## NOTE EXPLICATIVE

**Modification du permis d'urbanisme PU2018/149-80/180-182 délivré le 16 Octobre 2019 pour la construction de 6 appartements, 17 logements étudiants + 2 espaces bureau.**

La présente demande a pour objet l'adaptation du projet situé au n°180/182 de l'avenue de la Couronne à Ixelles.

b- Suppression de cadre EI60 en façade avant

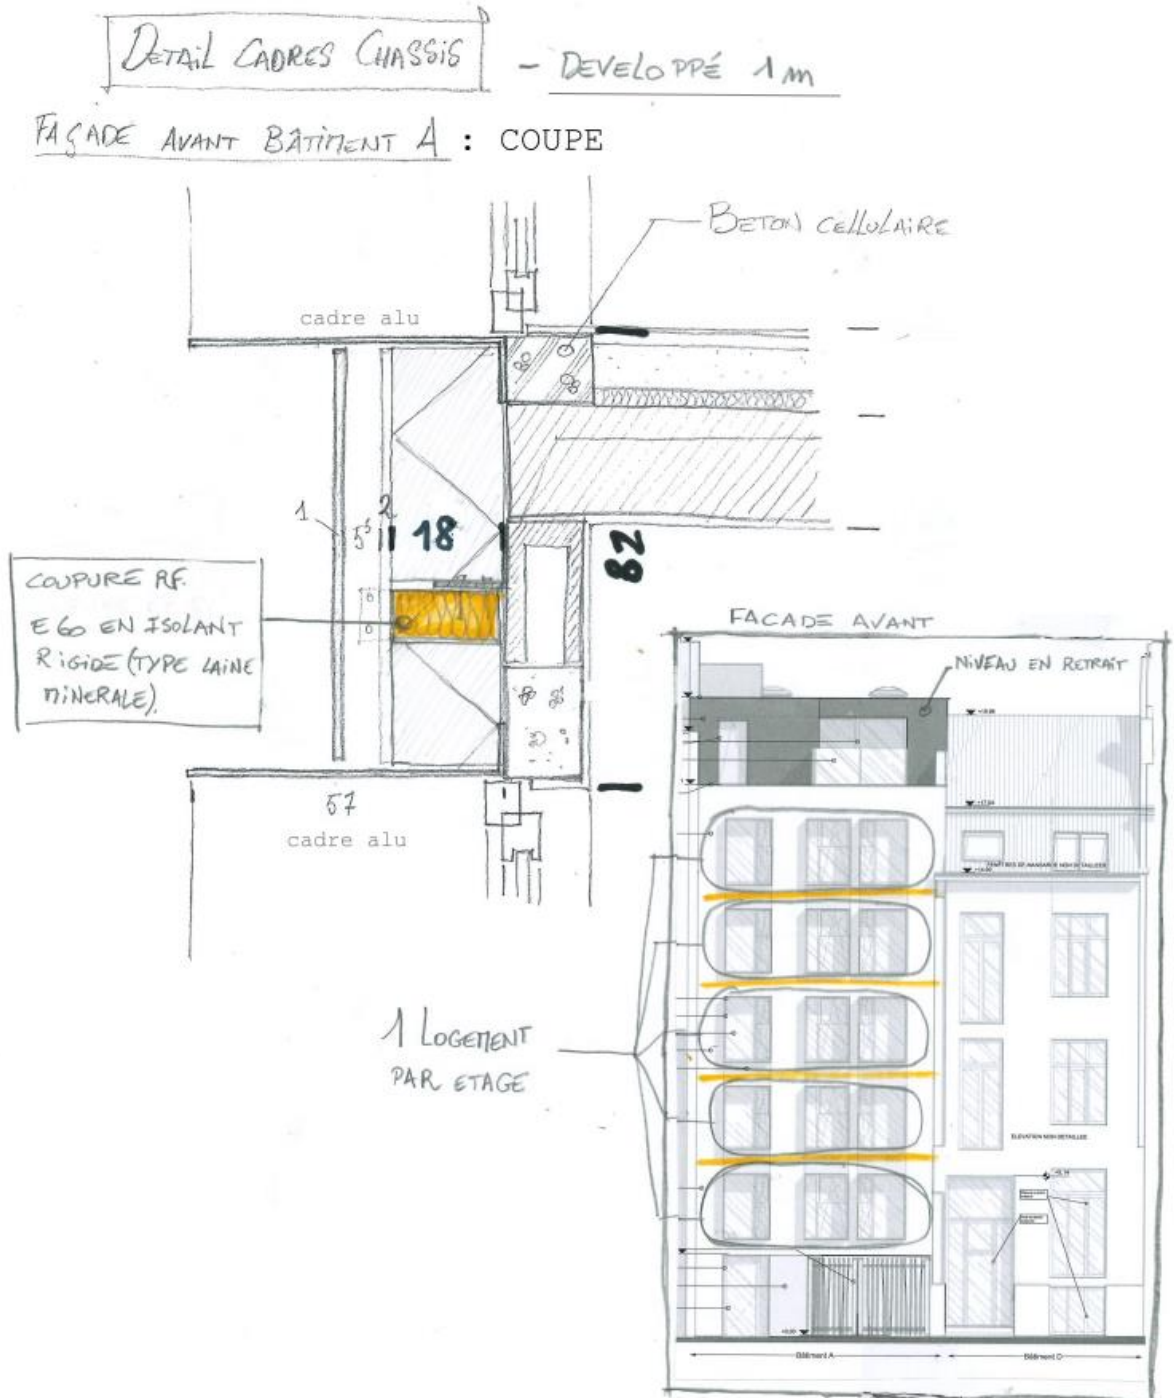
Les cadres EI60, destiné à respecter le développé d'un mètre imposé par les normes de base pour les bâtiments moyens se sont avérés très complexes à mettre en œuvre techniquement. Une laine de roche EI60 a donc été placée afin de répondre à cette exigence. Ce détail, qui n'a aucune incidence visuelle sur la façade avant, a été validé par le Major Denis Vandeputte.

c- Adaptation de la façade arrière

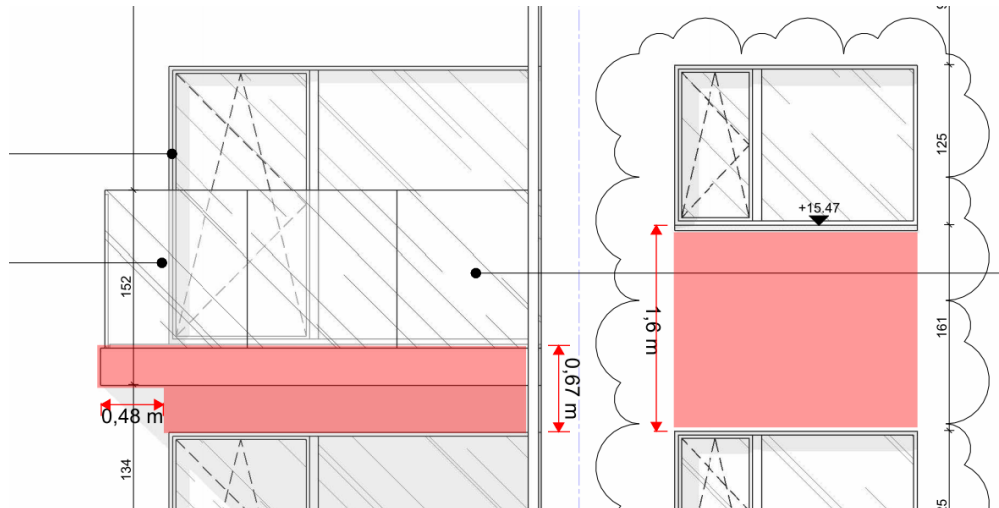
Dans le but de respecter le développé d'un mètre, les garde-corps en verre et les allèges de châssis en verre EI60 se sont révélés complexes d'un point de vue technique. La nouvelle façade propose donc des allèges de fenêtres en maçonnerie de 1,60m ainsi que des balcons en béton élargis 48cm + allège 67cm, permettant de satisfaire aux exigences des normes de base pour les bâtiments moyens pour le développé de 1m entre entités.

La surface éclairante des chambre reste très confortable car il y a également une porte fenêtre latérale donnant accès au balcon.

d- Diminution hauteur passage couvert

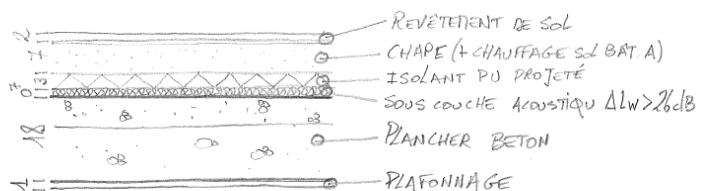
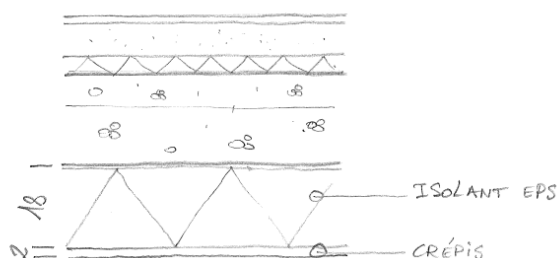
Dans le projet initial, la hauteur sous plafond de 250 cm combinée à une épaisseur de dalle de 30 cm ne permettait pas de respecter simultanément les 250 cm minimum requis, les exigences PEB et les normes acoustiques.

Le passage couvert non carrossable, initialement prévu avec une hauteur libre de 300 cm au niveau du trottoir, a été porté à 260 cm. Cette modification a permis d'augmenter l'épaisseur des dalles à 32 cm, tout en garantissant des hauteurs sous plafond de 254 cm du 1er au 5e étage, et de 250 cm au 6e étage.

Cette nouvelle coupe d'exécution a été ajustée sur base d'un relevé géomètre précis, permettant de confirmer les niveaux avec exactitude. Toute cette révision du dossier d'exécution a été menée sans **jamais** dépasser les hauteurs d'acrotère autorisées par le permis délivré en 2019.

f- Porte entre passage couvert et local boîte aux lettres

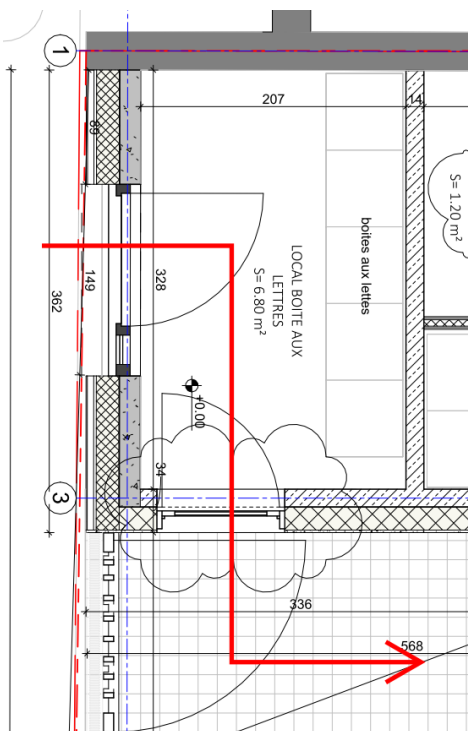
Cette porte a été placée à cet endroit afin de faciliter l'accès au site pour les occupants après la récupération de leur courrier dans le local des boîtes aux lettres.

g- Facade arrière bâtiment A Terrasse au niv. 6 pour chambre, sur petite toiture plate. Chassis jusqu'en bas.

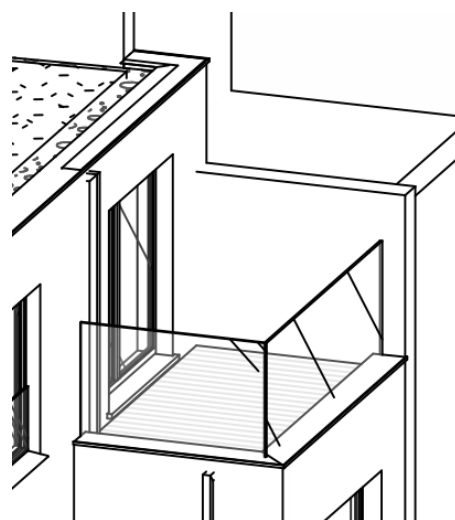
Cette petite toiture plate en façade arrière a été transformée en terrasse accessible, avec l'installation d'un garde-corps, sans dépasser la hauteur du mitoyen existant et sans dérogation au RRU. De plus, cette terrasse respecte les dispositions du Code civil en matière de vues directes. Cette modification implique également l'abaissement de l'allège de la fenêtre de la chambre afin de permettre l'accès à la terrasse.

### i- Communs : adaptation des dimensions et positionnement des gaines

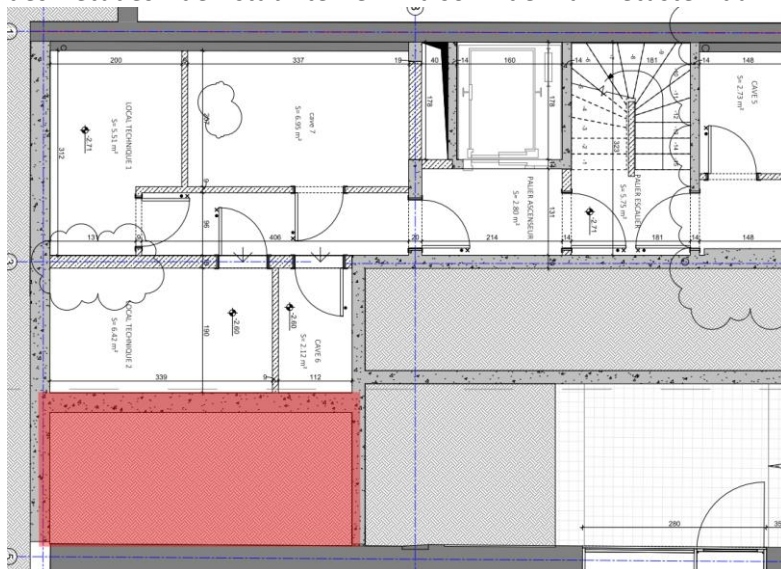
C'est la conséquence des ajustements réalisés lors de la coordination entre l'étude de stabilité et les techniques spéciales.
